# 改善箇所説明図

エアドライヤーカートリッジ

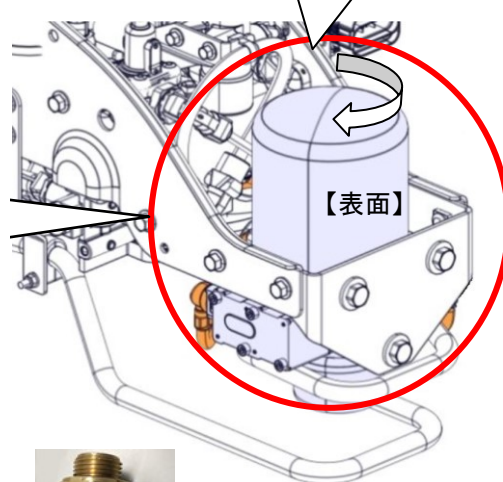
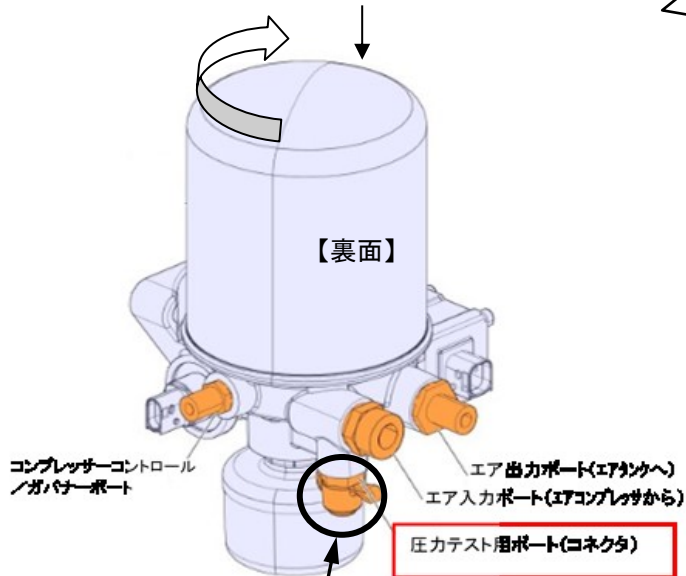
大型トラックのエアドライヤーにおいて、圧縮空気の圧力テスト用コネクタの材質が不適切なため、エアコンプレッサで作られた圧縮空気中に含まれる成分及び高圧力等によって、当該コネクタが腐食割れして圧縮空気漏れを起こすことがある。そのため、亀裂が進行すると圧縮空気の供給量が追い付かなくなるため、エア圧力低下の警告ランプ点灯及び警報が鳴り、最悪の場合、駐車ブレーキが解除できなくなり走行不能に至るおそれがある。

全車両、エア圧力テスト用コネクタを対策品に交換する。

識別：作業完了車は、エア圧力テスト用コネクタの形状で識別できる。
